建筑审查意见及相应整改措施

设计单位：浙江恒欣设计集团股份有限公司

工程名称：江苏财会职业学院 生活服务中心加装电梯

立面图

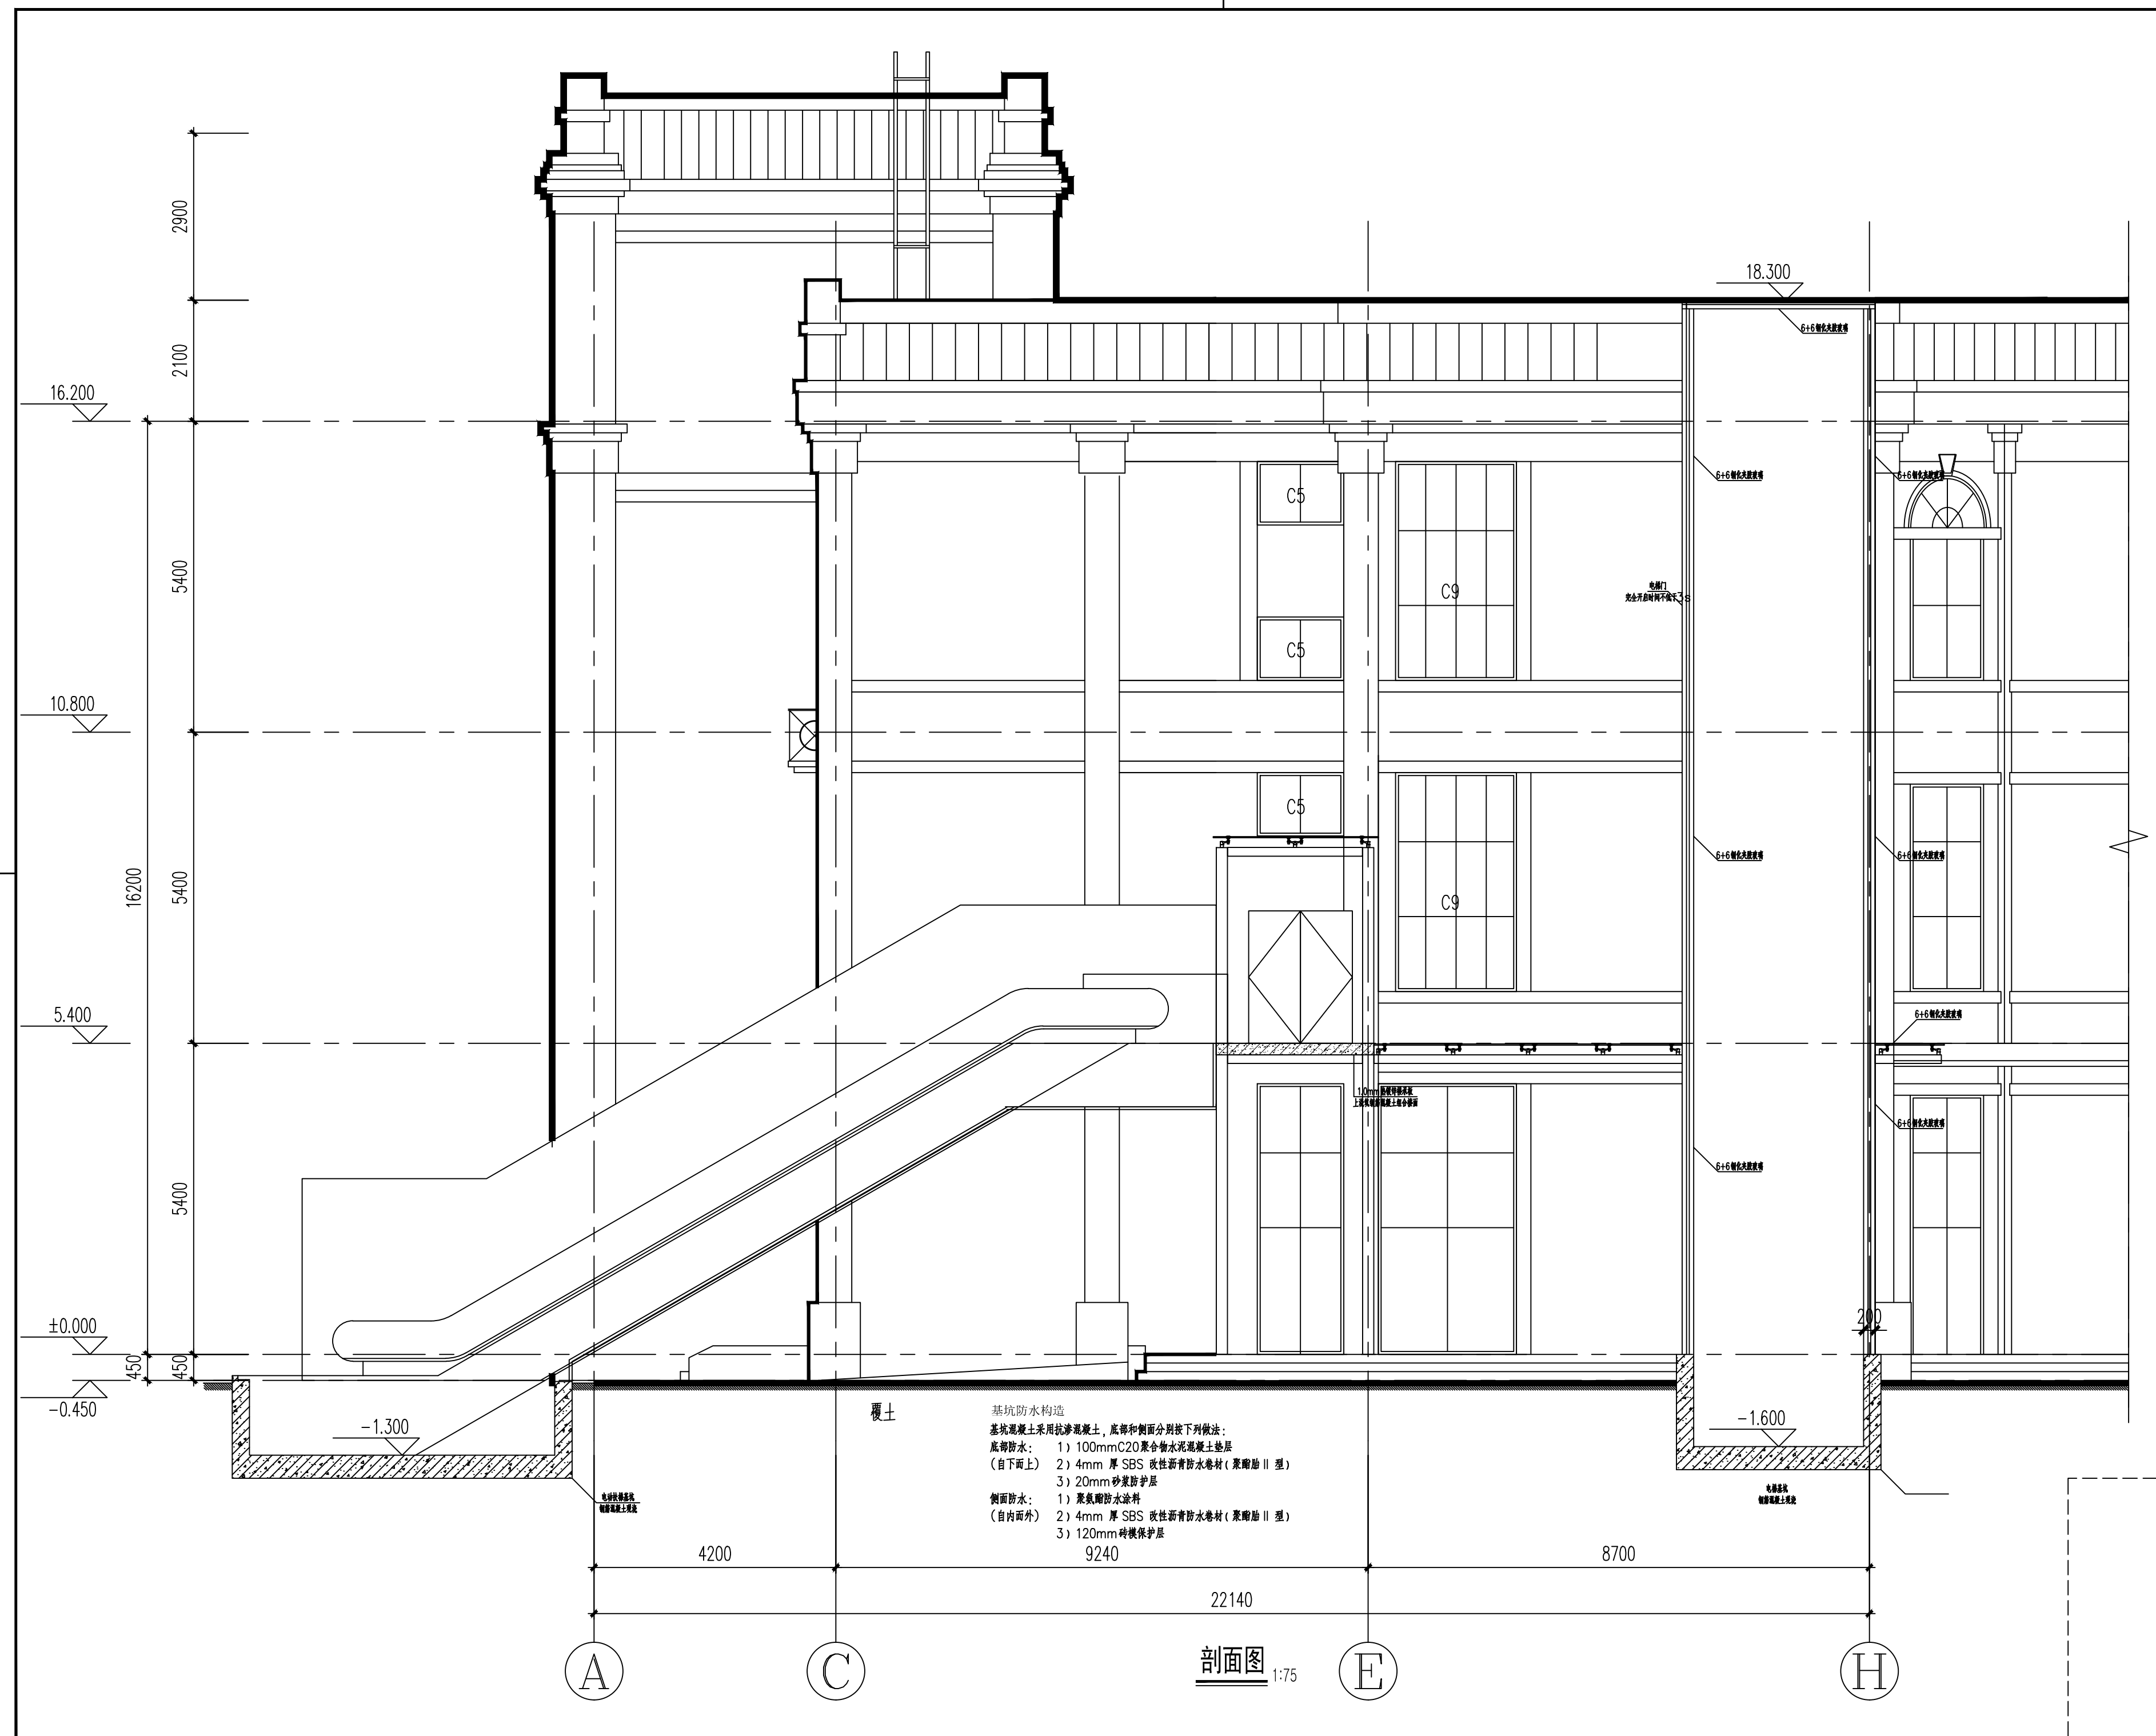
审查意见	回复意见
<p>一、强制性条文及安全性方面 无</p> <p>二、强制性标准方面 无</p> <p>三、其他</p> <p>1、一层平面图中无障碍坡道的坡度 12%不符合规范要求。</p> <p>2、新增电梯基坑的底板、外墙无详细构造做法； 二层玻璃幕墙周边设置的防护挑檐应在立面图、剖面图表达出来。</p>	<p>一、强制性条文及安全性方面 无</p> <p>二、强制性标准方面 无</p> <p>三、其他</p> <p>1、此处为笔误，已修正为1:12，原坡道长度实际按1:12设计。</p> <p>2、已注明基坑的底板、外墙防水构造做法； 二层玻璃幕墙周边设置的防护挑檐已在立面图、剖面图表达出来。</p>
